INFORME TÉCNICO DE INSPECCIÓN
DRCC-IIo-260-2019

Proyecto:	"EXTRACCIÓN DE MINERALES NO METÁLICOS (PIEDRA DE CANTERA) HACHA".
Promotor:	CONSTRUCTORA MECO, S.A.
Categoría:	II
Consultores ambientales:	JOSÉ DÍAZ Y GABRIELA CÁCERES.
Localización del proyecto:	COMUNIDAD DE HACHA, CORREGIMIENTO DE LLANO NORTE, DISTRITO DE LA PINTADA, PROVINCIA DE COCLÉ.
Fecha de inspección:	02 y 04 DE OCTUBRE DE 2019
Fecha de informe:	04 DE OCTUBRE DE 2019
Participantes:	<p>2 DE OCTUBRE</p> <ul style="list-style-type: none">• Ing. Lilianis Figueroa –MiAMBIENTE-Coclé• Licda. Yarianis Santillana Macías - MiAMBIENTE- Coclé.• Licdo. Pablo Alzamora - MiAMBIENTE- Coclé.• Ing. Carlos Vásquez – MiAMBIENTE-Coclé.• Ing. Banny Amaris-Coordinadora Ambiental Meco.• Ing. Elvis Reyes-Inspector de Obras Municipales La Pintada.• Omar Vásquez-Encargado de trituración Meco. <p>4 DE OCTUBRE</p> <ul style="list-style-type: none">• Licda. Yarianis Santillana Macías - MiAMBIENTE- Coclé.• Ing. Yeriskel Peña – MICI• Javier Gillen-MICI

COORDENADAS TOMADAS EN CAMPO

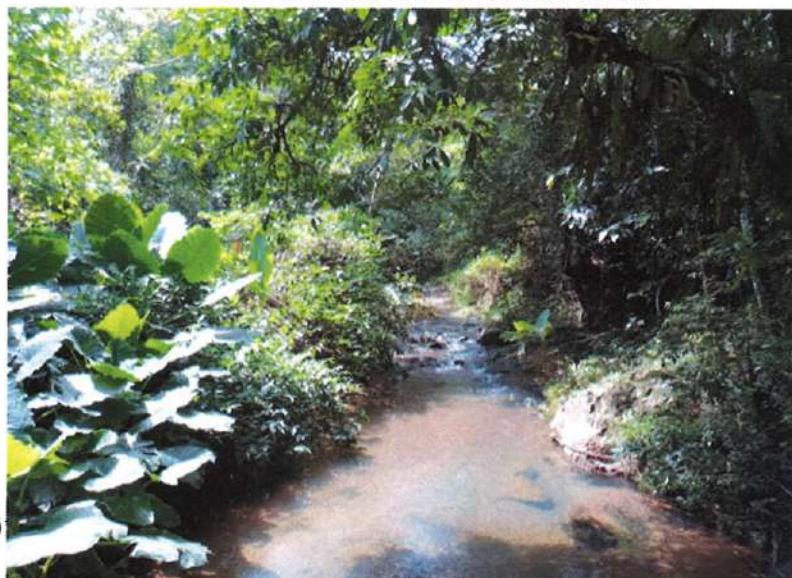
A continuación se muestran las coordenadas de los aspectos más sobresalientes del día de la inspección.

Fig. 1 y 2 Quebrada Tigrero.

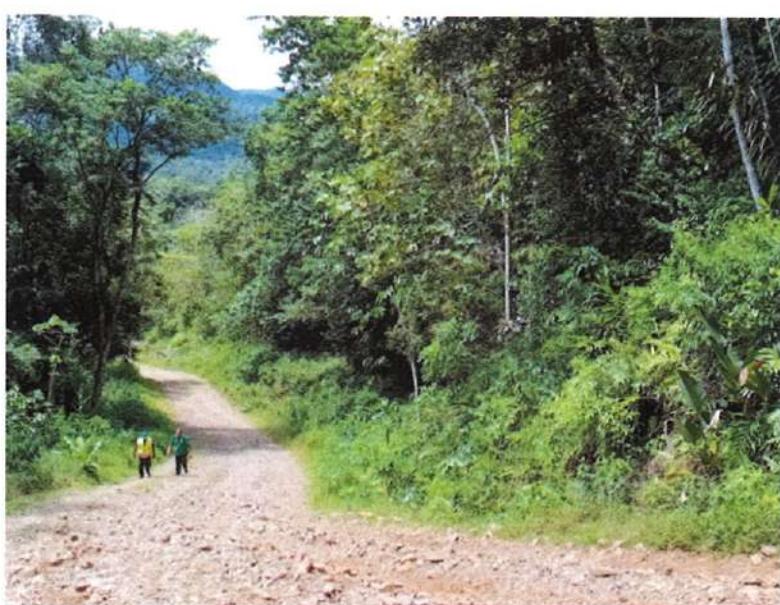
Observación 2: El área propuesta para el proyecto colinda en la parte baja con una fuente hídrica (quebrada Tigrero), la cual será impacta de forma directa ya que el sitio de botadero que propone para el desarrollo del proyecto está ubicado dentro de la misma finca en la proponen extraer el material, siendo la ubicación del botadero en la parte alta donde el terreno colinda con la quebrada, está presenta la mayor parte boscosa.

Observación 3: La fuente hídrica (quebrada Tigrero), conserva su bosque de galería, la misma abastece de agua a varias comunidades aguas abajo.

Observación 11: En el EsIA no indicaron los metros que guardarán para la protección de la franja de bosque de la quebrada Tigrero establecidas por La Ley 1 de 3 de febrero de 1994 en su artículo 23. Igualmente las medidas de mitigación para la protección de la quebrada Tigrero y el bosque de galería.

Fig. 3,4, 5, 6, 7 área propuesta para el desarrollo del proyecto.

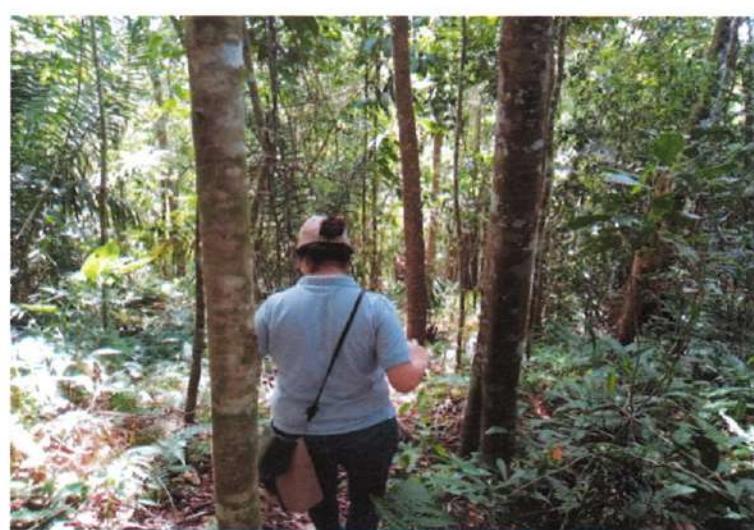
Observación 1: El área de influencia directa no ha sido intervenida, la misma cuenta con una vegetación boscosa y cuya topografía es el 100% irregular.
